Projekt 8
KONTINUUM

2. Rang | 2. Preis

Architektur
José María Sánchez García, Madrid (ES) mit
xmade GmbH, Basel

Situationsmodell 1:500

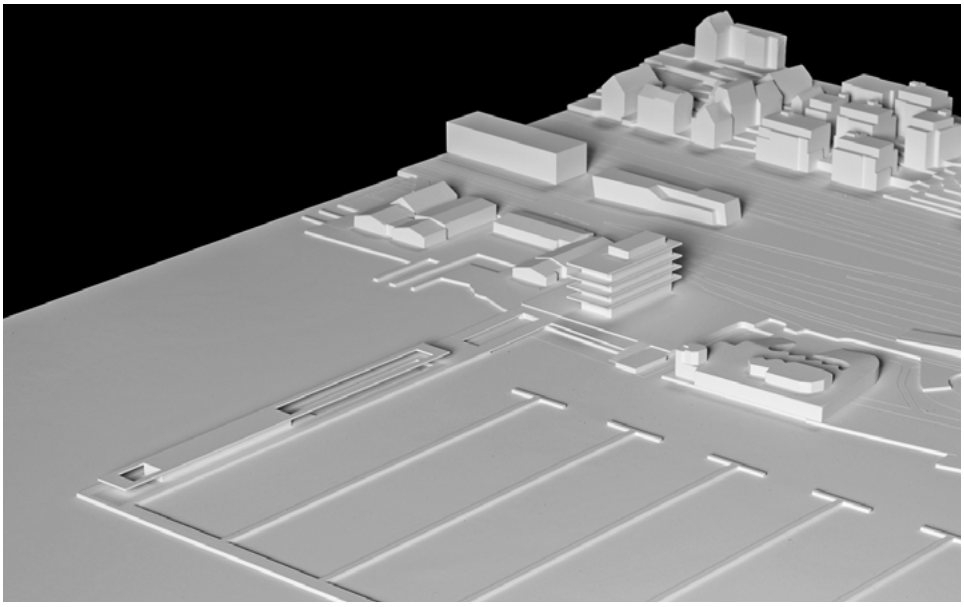
Das räumliche Zusammenspiel von Pier und landseitig versetzter Baute ordnet den Ort einfach. Um die Flucht des Piers versetzt, ermöglicht die Position des Wassersportzentrums eine klare Differenzierung und Hierarchisierung der unterschiedlich intensiv genutzten, öffentlichen Räume. Das Volumen besetzt so strategisch und sicher einen Ort, der trotz seiner bewusst offen gehaltenen Räume klare Adressen, flexibel bespielbare Funktionsflächen und gut gestaltete Aussenräume aufweist. Massgeblich gelingt dies durch eine sinnvolle und sinnliche Gestaltung der unterschiedlichen Aussenraumsituationen. Das kompakte 16 Meter hohe, viergeschossige Volumen erreicht mit seinem im Dachgeschoss angeordneten technischen Aufbau eine wohl maximale Höhenentwicklung. Die Projektverfassenden entwickeln eine sehr feingliedrige Struktur, welche die Architektur des Wassersportzentrums und die vorgeschlagene Teilüberdachung des Piers mit ihren Stabwerkskonstruktionen zusammenbindet. Die filigrane Auflösung der Struktur erinnert nicht nur an die Tensegrity-Konstruktionen von Buckminster Fuller, sondern leistet geradezu augenfällig eine Verbindung zu Mast- und Wantenkonstruktionen. Die nachhallende Referenz der Konstruktion gleicht öffentlichen Ausstellungspavillons, Hallen- oder Sportbauten und vermittelt somit auch eine vorstellbare Form einer «öffentlichen» und für alle erfahrbaren Architektur.

Die Teilüberdachung der rund 17 Meter breiten Pieranlage mit einer leichten Konstruktion ermöglicht einen sinnvollen und architektonisch integrierten Witterungs- und Sonnenschutz. Innerhalb der Jury wurden die in den Pier eingesetzten Wassergärten kontrovers diskutiert. In der Frage nach wie viel Offenheit, Vorbestimmung und «Naturdidaktik» dieser besondere öffentliche Raum effektiv benötigt, bildet dieser Projektvorschlag mit seinen inneren und äusseren Wasserkanten, mit seinen offenen und überdachten Bereichen konkrete und weitgehende Raumdefinitionen aus. Trotz der knappen Platzverhältnisse auf dem Areal gelingt es den Verfassenden, sowohl landseitig als auch auf dem Pier, Bereiche mit hoher Aufenthaltsqualität und verbindende Vegetationsthemen anzubieten. An Tagen mit wenig Publikumsverkehr hat diese

Konzeption einen hohen Wert, an schönen Sommertagen jedoch sind die Platzverhältnisse auf dem Pier ziemlich stark beschnitten, die Nutzung ist in weiten Teilen vorgegeben und lässt wenig Spielraum für andere Aktivitäten. Die Nutzungsverteilung im Wassersportzentrum ist schlüssig. Die Verfassenden positionieren das Restaurant im 2. Obergeschoss, wobei mit einer verhältnismässig einfachen Vertikalerschliessung der Gastraum erreicht werden kann. Allerdings reduziert sich durch diese Lage der verfügbare Aussenraum. Zwischen Funktionsflächen des Erdgeschosses und den Schulungs- und Garderobenräumen im 1. Obergeschoss wird eine gut erreichbare und für den Trainings- und Segelbetrieb praktische zweite Erschliessung eingesetzt. Die räumliche Organisation auf dem Pier ist sinnvoll. Aufenthalt, Restauration und durchgehende Verbindung zu den Hafenplätzen können in der vorgeschlagenen Organisationsform gut koexistieren. Der Trockenplatz ist effizient organisiert, die Fläche wird jedoch durch die Gebäudesetzung substantiell reduziert.

Konstruktionsschnitte und Ausschnitte Fassade 1:100

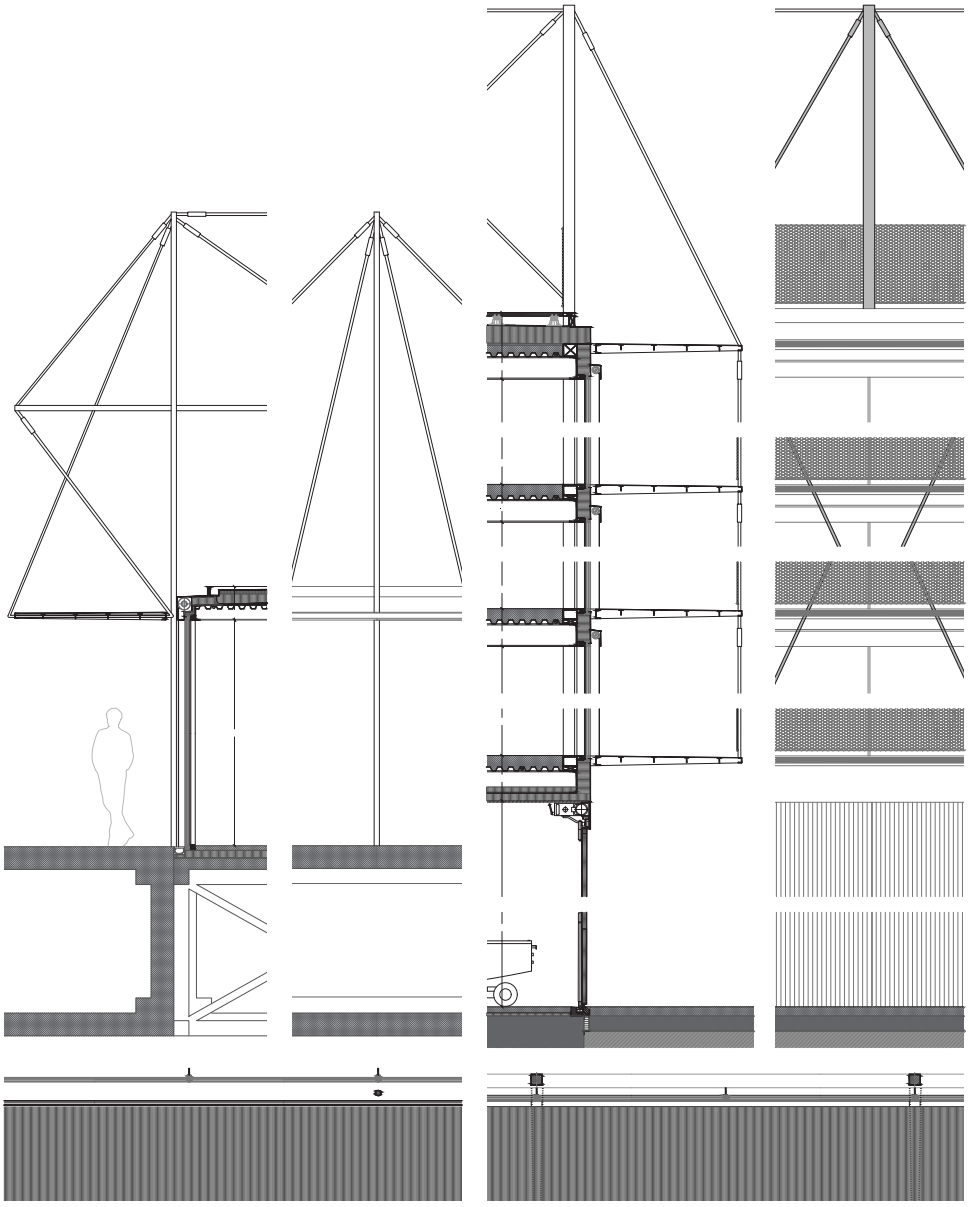
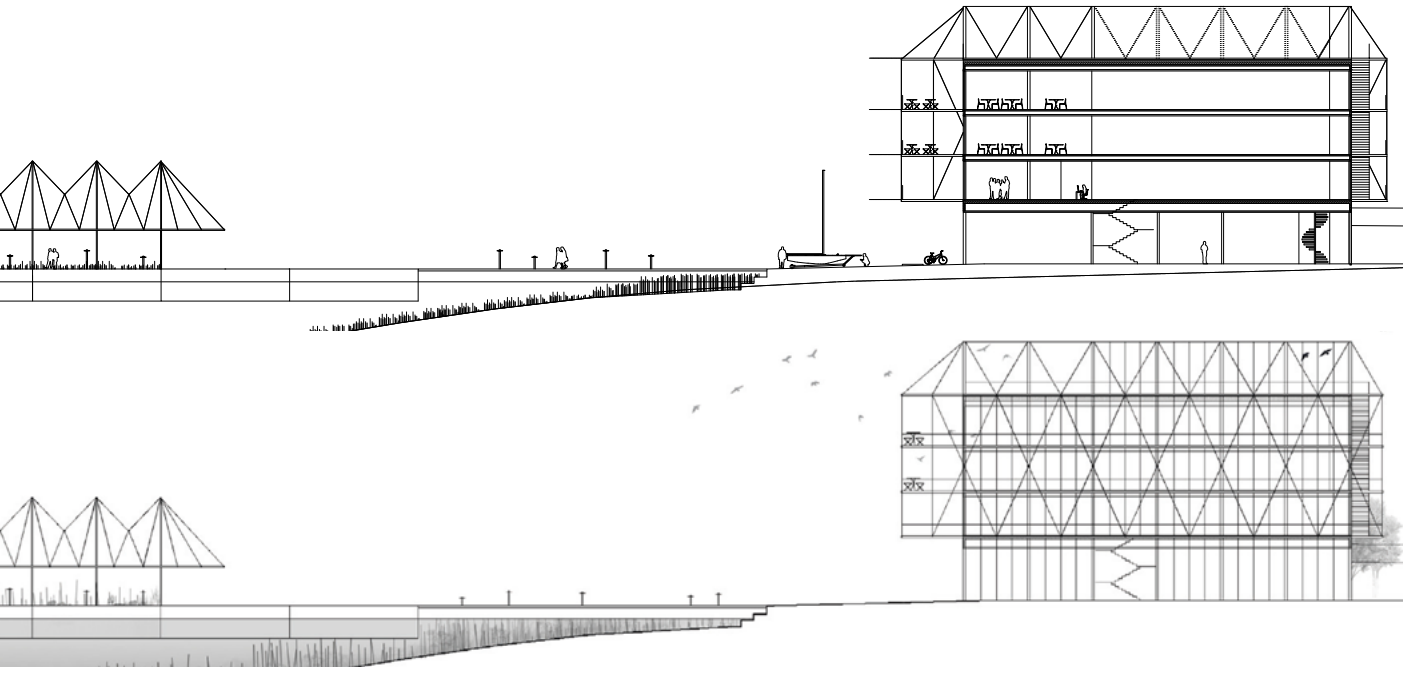
Die Verfassenden schlagen einen Stahlbau vor, der mit Holorib-Decken, 2-fach Verglasungen und polierten, verspiegelten Metallfassaden ergänzt wird. Die Konstruktion wird aus bauakustischen und brandschutztechnischen Gründen jedoch so nicht umgesetzt werden können. Weiter wirken die polierten und verspiegelten Oberflächen der opaken Fassadenbereiche etwas aufgesetzt. In der vorgesehenen Material- und Konstruktionswahl erreicht der Projektvorschlag den geforderten Minergie-P-ECO-Standard nicht und weist zudem deutlich überdurchschnittliche Kosten auf, nicht zuletzt auch aufgrund des rund 10 Prozent über dem Zielwert liegenden Flächenbedarfs.
